Stazione elettrica 220/150 kV di Montesano e raccordi aereo/cavo per la connessione alla RTN

Nel presente documento vengono trattate e opportunamente controdedotte le osservazioni pervenute sull'opera in oggetto nel periodo di consultazione previsto, ai sensi dell'art. 20 del Dlgs 152/2006 nell'ambito della procedura di Verifica di Assoggettabilità alla VIA attivata su istanza della scrivente Società il 21/03/2017.

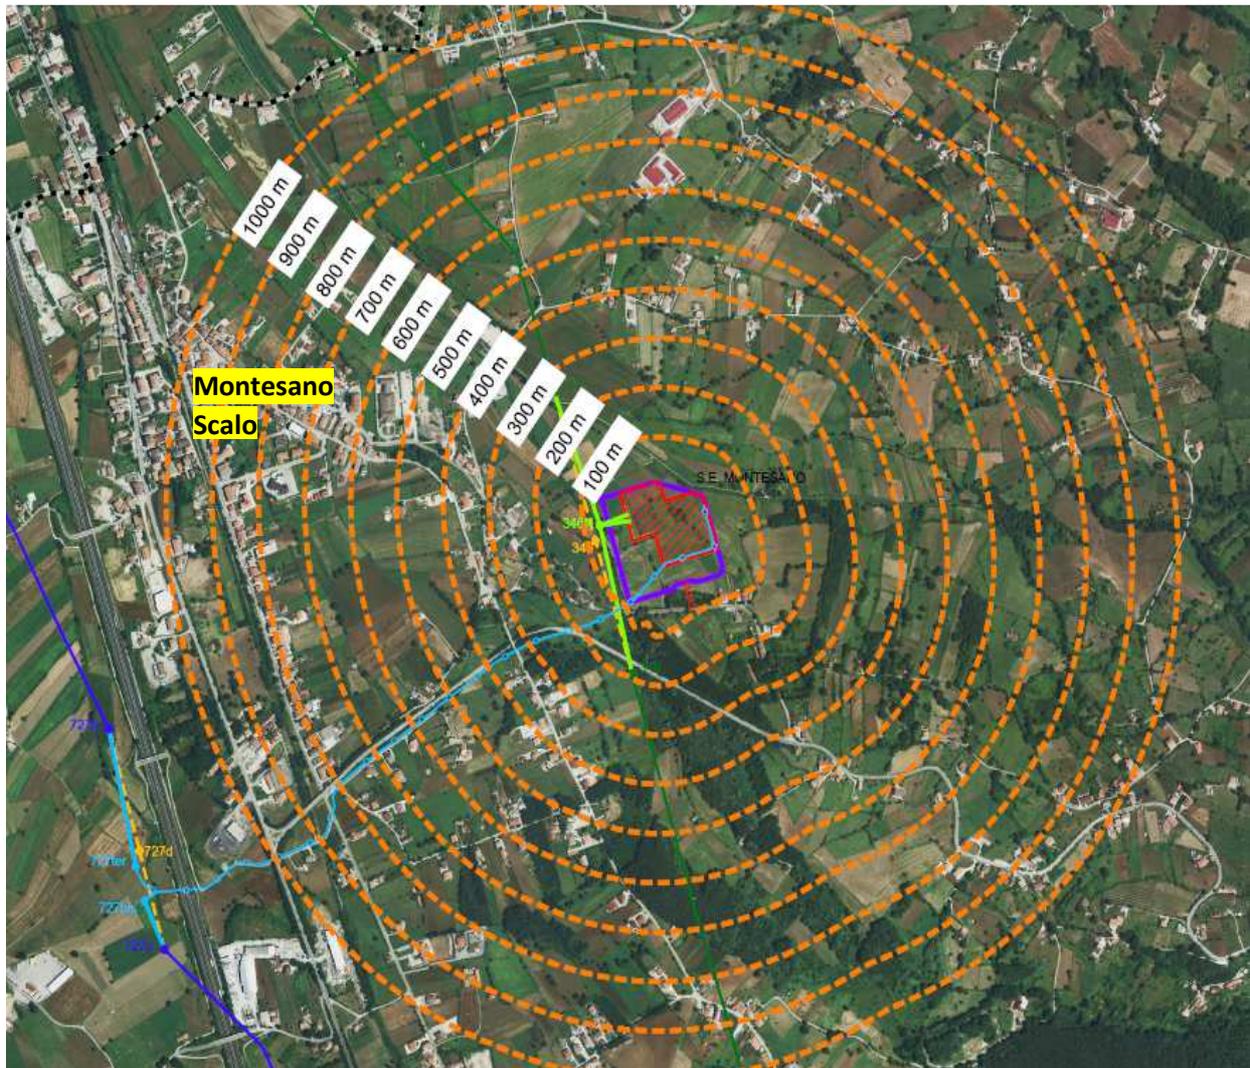
(n.1 Regione Campania, n.3 PRO-LOCO "Montesano Terme" di Montesano, n.4 Comunità Montana "Vallo di Diano", n.5 Comitato Nessun Dorma, n.6 Comune di Montesano sulla Marcellana, n.7 Parco Nazionale del Cilento, Vallo di Diano e degli Alburni, n.9 Comune di Montesano sulla Marcellana 2)

Gli studi effettuati da Terna SpA. assicurano il pieno rispetto dei valori di campo elettromagnetico di cui alla legge 36/2001 (Legge quadro sulla protezione dalle esposizioni a campi elettrici, magnetici ed elettromagnetici) e al D.P.C.M. 8.7.2003 (fissazione dei limiti di esposizione, dei valori di attenzione e degli obiettivi di qualità per la protezione della popolazione dalle esposizioni ai campi elettrici e magnetici alla frequenza di rete (50 Hz) generati dagli elettrodotti.

Nello Studio Preliminare Ambientale consegnato elaborato RGFR10014BIAM02307_00 è riportata la planimetria di una tipica stazione di trasformazione 380/132 kV di TERNA all'interno della quale sono state effettuate una serie di misure di campo elettrico e magnetico al suolo, dove è riportata l'indicazione delle principali distanze fase – terra e fase – fase, nonché la tensione sulle sbarre e le correnti nelle varie linee confluenti nella stazione, registrate durante l'esecuzione delle misure. Sono inoltre evidenziate le aree all'interno delle quali sono state effettuate le misure; in particolare, sono evidenziate le zone ove i campi sono stati rilevati.

In tutti i casi i **valori del campo elettrico e di quello magnetico** riscontrati al suolo all'interno delle aree di stazione **sono risultati compatibili con i limiti di legge**. A maggior ragione si evidenzia come siano quindi rispettati anche i limiti per i ricettori presenti all'esterno della stazione e prossimi ad essa.

Stralcio della "Tavola b2 Organizzazione del territorio" relativa al Piano del Parco Nazionale del Cilento e Vallo di Diano e Alburni (la SE è identificata da un rettangolo azzurro)

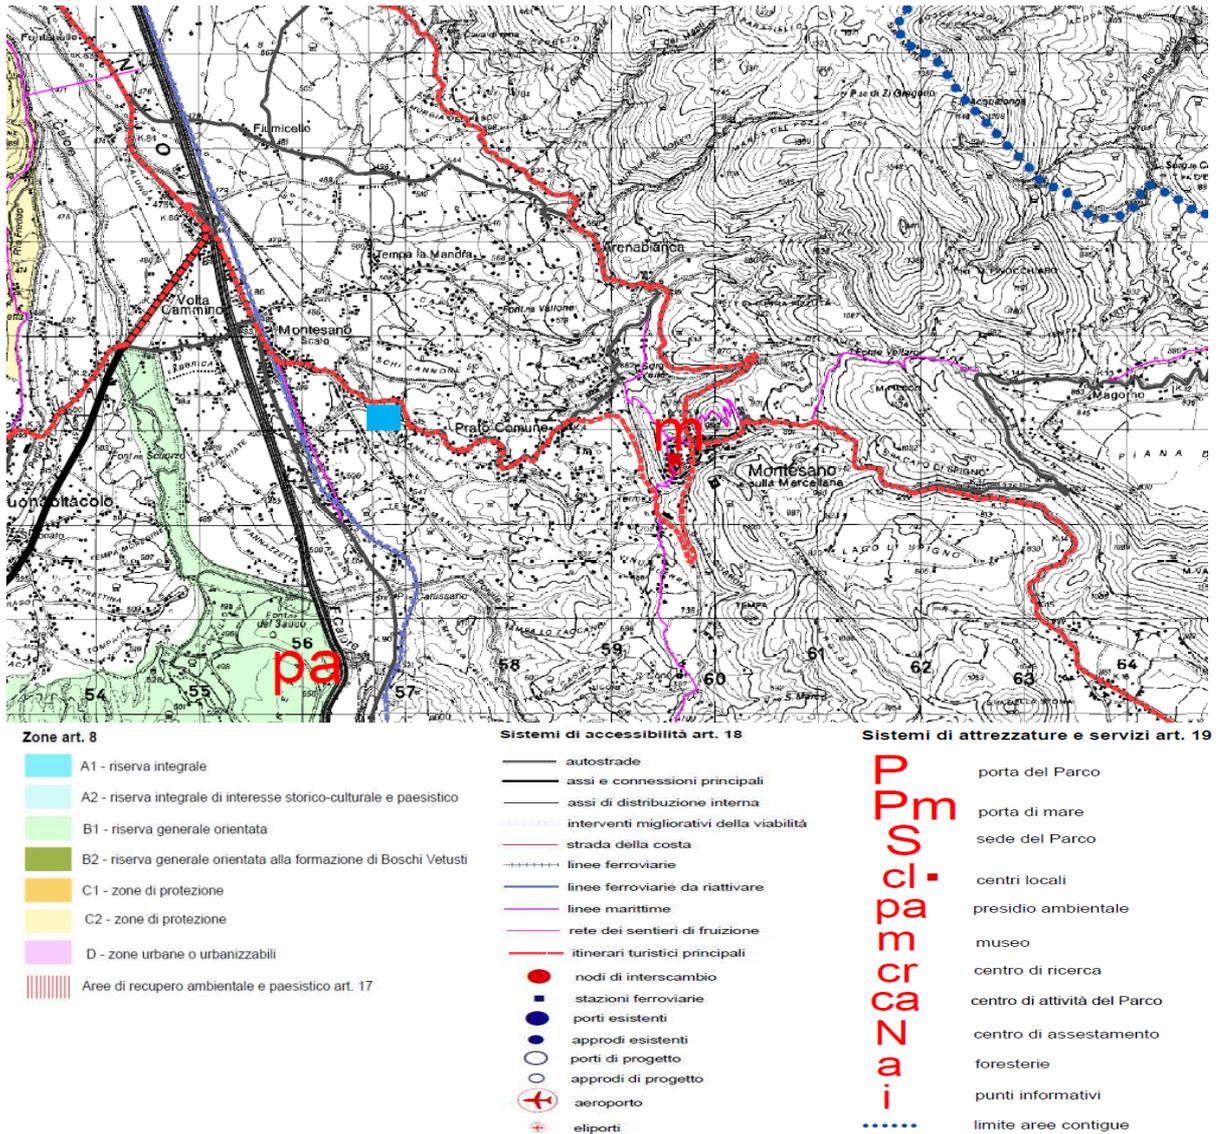
(riferimento osservazioni: n.1 Regione Campania, n.2 Soprintendenza Belle Arti e Paesaggio di Salerno e Avellino, n.3 PRO-LOCO "Montesano Terme" di Montesano, n.4 Comunità Montana "Vallo di Diano", n.5 Comitato Nessun Dorma, n.6 Comune di Montesano sulla Marcellana, n.7 Parco Nazionale del Cilento, Vallo di Diano e degli Alburni, n.8 Comune di Teggiano)

In merito all'inconciliabilità dell'opera con le esigenze di tutela paesaggistica, l'intervento ricade in:

- area a vocazione agricola dell'Area Contigua del *Parco Nazionale del Cilento e Vallo di Diano e Alburni*, tutelata ai sensi del D. Lgs 42/2004 art. 142 comma 1 lettera f);
- fascia 150 m dai torrenti Pantanelle e Imperatore (D. Lgs 42/2004 art. 142 comma 1 lettera c); ciò non costituisce elemento per la non realizzabilità dell'opera.

Stralcio della Carta geomorfologica con individuazione e caratterizzazione dei fenomeni franosi (Allegata al doc. n. **RGFR10014BIAM02311**)

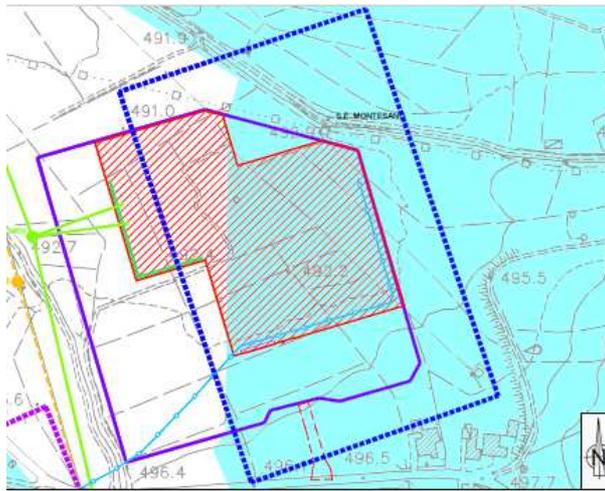
(riferimento osservazioni: n.1 Regione Campania, n.6 Comune di Montesano sulla Marcellana)

Fermo restando che l'osservazione fa riferimento alla SE già autorizzata, l'argomento è stato trattato nella Relazione di Compatibilità Geomorfologica (*doc. RGFR10014BIAMO2311*).

Le situazioni presenti in corrispondenza delle due zone d'intervento in progetto, quella relativa alla porzione orientale del sedime della SE e quella relativa alla parte iniziale del cavidotto in affiancamento alla SS103 presentano situazioni tra loro difformi per tipologia degli interventi e per andamento clinometrico delle aree, con il terreno della SE del tutto pianeggiante e quello interessato dalla realizzazione della trincea del cavidotto dapprima pianeggiante e poi in leggera risalita sul versante, lungo il tratto in stretto affiancamento stradale.

Per quanto riguarda la natura dei processi gravitativi che hanno portato alla perimetrazione di entrambe le aree come zone soggette a "propensione all'innescamento-transito-invasione per frane", nel caso della Zona di intervento 1 (SE) la posizione delle opere in progetto è ubicata in corrispondenza della possibile zona di arrivo di materiale mobilizzato sui retrostanti versanti, mentre nel caso della Zona di intervento 2, quella del tratto di cavidotto, è ubicata al piede del versante e potrebbe essere interessata dal transito di materiale proveniente da rotture a monte. L'estensione di questo tratto di versante, unitamente all'affiancamento stradale del cavidotto e al suo completo interrimento con ripristino dello stato iniziale dei luoghi, rendono questa seconda tipologia di significatività praticamente nulla.

Nel caso della SE, invece, del tutto nulla è la capacità di innescare o quanto meno favorire dissesti ad opera degli interventi in progetto, ma la posizione di quest'opera a monte del punto di confluenza morfologica e idraulica di due fossi introduce il tema della non ostruzione del materiale potenzialmente mobilizzato sul versante a monte.

Da questo punto di vista l'esistenza di una fascia libera a monte del perimetro della SE e la possibilità di lasciare "permeabili" le aree verdi introdotte proprio lungo il margine meridionale, costituiscono elementi di mitigazione ai fini dell'eventuale arrivo di materiale.

Planimetria smaltimento acque meteoriche (doc. n. DUF10014_BER10026_0)

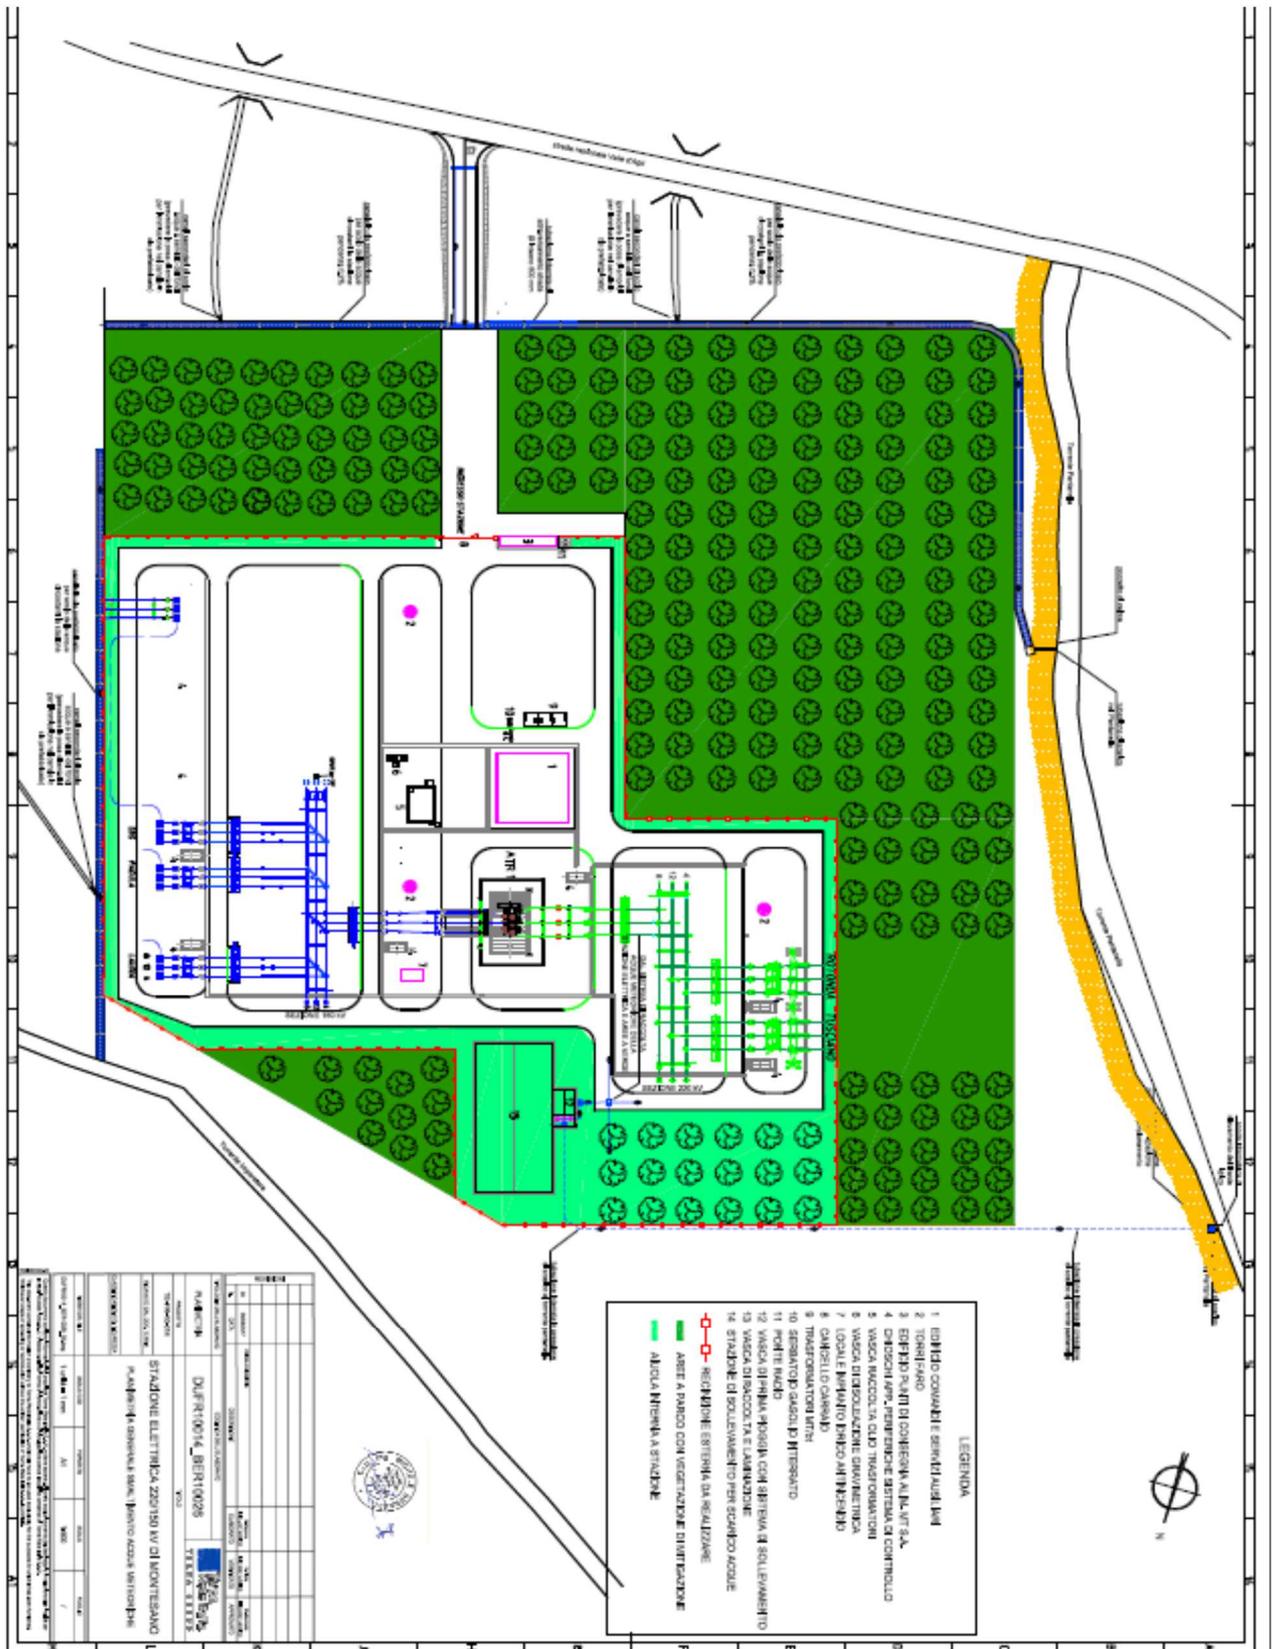
b) Tra le opere di mitigazione delle criticità idrauliche viene citato un "canale perimetrale" utile al drenaggio delle acque esondate una volta passata la piena. Si chiedono chiarimenti sulle caratteristiche di tale canale in quanto la presenza e la descrizione dello stesso sembrerebbe non rilevarsi nella documentazione presentata.

Il progetto della nuova Stazione Elettrica, prevede la realizzazione di una rete di raccolta delle acque meteoriche provenienti da:

- superfici permeabili e impermeabili della stazione elettrica e delle aree esterne;
- fondazione trasformatore AT;

Per lo smaltimento di tali acque sarà prevista una rete di raccolta che convoglierà l'acqua di seconda pioggia in una vasca di raccolta e sollevamento. In considerazione del fatto che il canale Pantanella in condizioni critiche della portata non può ricevere ulteriori apporti aggiuntivi, è prevista la realizzazione di una vasca di laminazione nella quale sarà immagazzinata la portata delle acque di scolo per la durata dell'evento meteorico e successivamente, attraverso la stazione di sollevamento inviata allo scarico.

Lo smaltimento delle acque meteoriche proveniente da superfici impermeabili (strada di accesso alla stazione, aree di manovra, strade interne e coperture degli edifici) e permeabili (aree verdi in adiacenza alla recinzione e dalle aree dove sono dislocate le apparecchiature di stazione (sbarre e stalli) che presentano una finitura in ghiaietto) sarà realizzata con una rete di caditoie che le convoglierà al Torrente Pantanella che scorre lungo il lato occidentale della stazione e la cui gestione è affidata al Consorzio di Bonifica Vallo di Diano.

Per le acque superficiali da smaltire (quelle provenienti dai piccoli canali creati dai contadini oltre a quelle che si originano normalmente dalle precipitazioni), in direzione Sud si prevede la realizzazione di un fosso a cielo aperto con un rivestimento in lastre prefabbricate con una pendenza minima (2‰) e interrato con tubazione in calcestruzzo per la parte che attraversa la strada di accesso alla stazione elettrica. Il canale terminerà ad ovest con l'immissione delle acque nel Torrente Pantanella. Analogamente in direzione Est si prevede la realizzazione di un fosso a cielo aperto che indirizzerà le acque nel Torrente Imperatore.

Si precisa che in questo modo non si andrà ad aumentare la portata dei torrenti perché le acque si sono sempre immerse nel torrente a prescindere dall'intervento da realizzarsi.
